ÚZEMNÍ PLÁN MĚSTA BRNA

Textová část odůvodnění Příloha č. 5
kapitola 19

VYHODNOCENÍ PŘIPOMÍNEK

b) Veřejná projednání Návrhu ÚPmB z roku 2020 (červen)

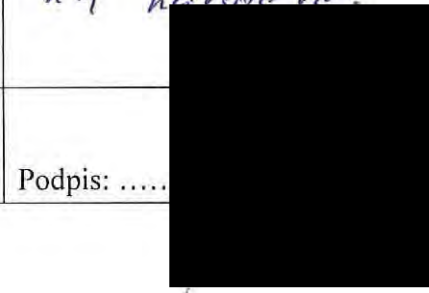
Parcelní čísla pozemků (adresa, doplňující popis lokality) Parcelní čísla pozemků neznám (jde o lesík mezi ulicemi Pod nemocnicí a Jihlavská) Be - 4

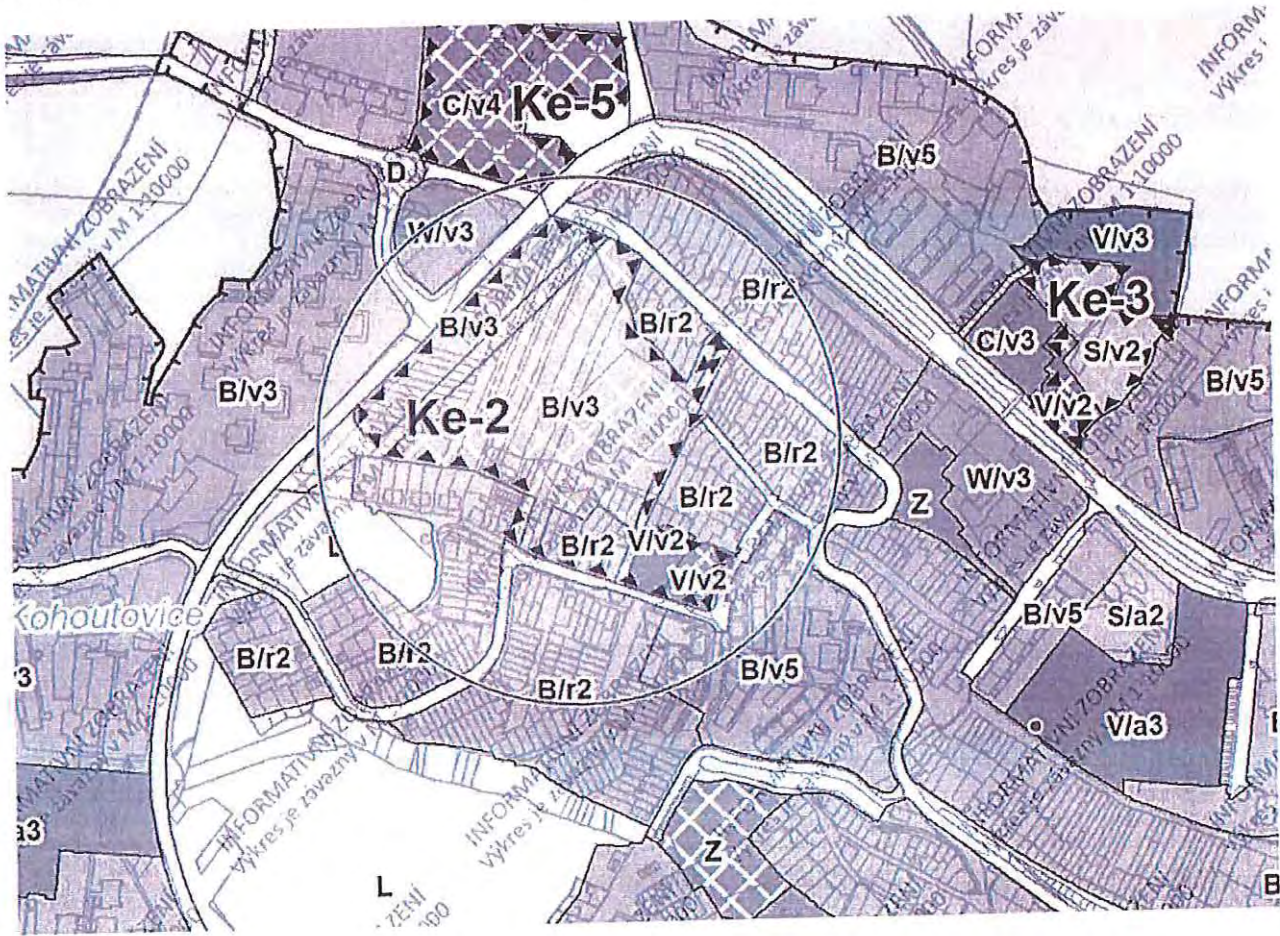
Požadujeme plochu přestavby Ke-2 Stavební dvůr podmínit vyhotovením Územní studie, která zajistí, aby byla lokalita co nejlépe dopravně napojena (primárně z Libušiny třídy, nikoliv z ulice Bašného), bez výrazných omezení sousedních lokalit, a zároveň, aby byly respektovány potřeby obyvatel Kohoutovic.

Do zadání územní studie požadujeme zařadit vymezení veřejného prostranství (náměstí), které v Kohoutovicích chybí, ekumenické centrum s možností volnočasových aktivit, o kterém se zde uvažuje již mnoho let, rekreační plochy zeleně, obytné domy a také nezbytně nutnou občanskou vybavenost (menší obchody, kavárnu, hřiště nebo divadelní amfiteátr). Dále požadujeme snížení výškového koeficientu při okraji lokality, aby výška nové zástavby v okrajových částech plochy přestavby reflektovala a zohledňovala výšku stávající zástavby.

Z tohoto důvodu žádáme změnit tuto plochu z plochy bydlení (B/v3) na plochu smíšenou obytnou (C/v3).
